PARTS NEWS

モデル	YZF-R1 (45B5)	カタログ No.	1M45B-010J2 (45B-28198-1M-J2)	内容	改訂	訂正○	ニュースNo. 14MC029a (1/4)
					販売単位 変更	その他	EPC織込み

下記内容にて訂正が御座いましたので御連絡いたします。
お手許のパーツカタログを訂正くださいます様、お願いいたします。

変更イラスト: FIG. 29 シート

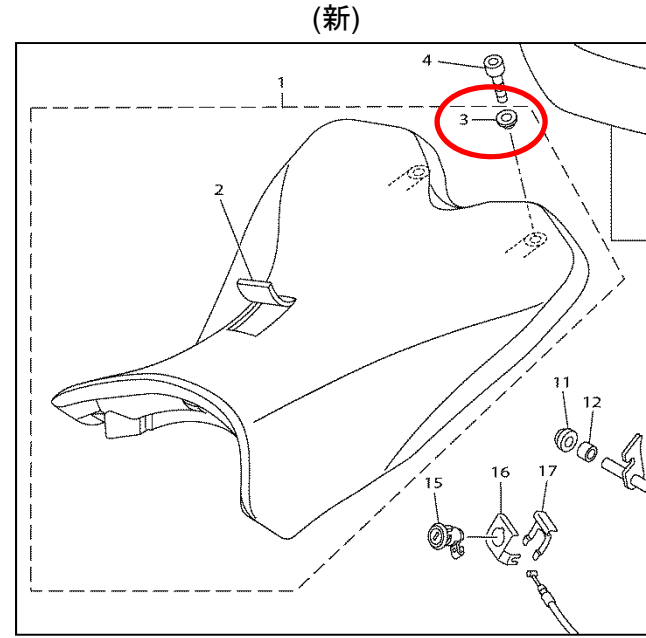
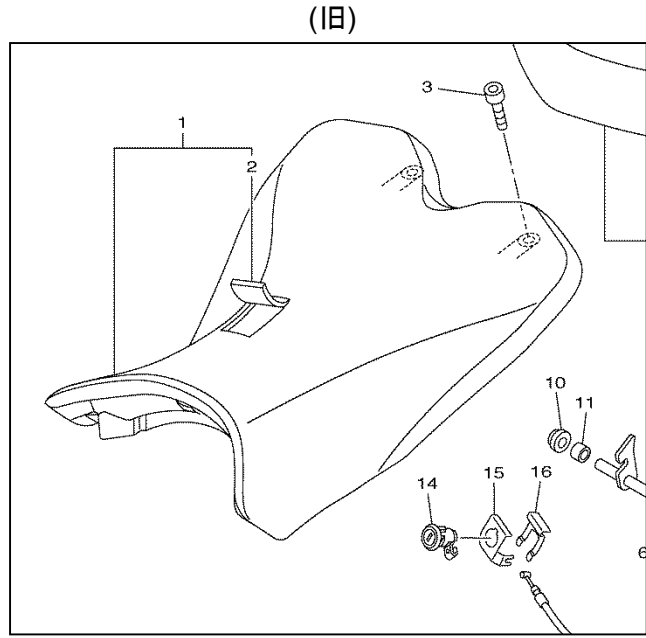
変更箇所: FIG. 29 シート

変更内容	見出番号	旧部品番号	新部品番号	部品名 摘要	使用 個数	備考
+	3	—————	90387-06066	. カラー	2	
	3 → 4	90110-06258	←	ボルト, ヘキサゴンソケットヘッド	2	
	4 → 5	14B-24750-00	←	タンデムシートアセンブリ	1	
	5 → 6	5SL-24723-00	←	. ダンパ, シート	2	
	6 → 7	1KB-24780-00	←	シートロックアセンブリ	1	
	7 → 8	2C0-24792-00	←	プレート	1	
	8 → 9	90110-06163	←	ボルト, ヘキサゴンソケットヘッド	2	
	9 → 10	14B-24725-00	←	スパーサ 1	1	
	10 → 11	13S-24725-00	←	スパーサ 1	1	
	11 → 12	90560-08213	←	スパーサ	1	
	12 → 13	13S-24847-00	←	ホルダー 1	1	
	13 → 14	14B-2478E-00	←	ケーブル, シートロック	1	
	14 → 15	5VY-W2470-00	←	ロータセット	1	
	15 → 16	5VY-2117K-01	←	ステー, ロック	1	
	16 → 17	5VY-2176V-00	←	スプリング, ロック 2	1
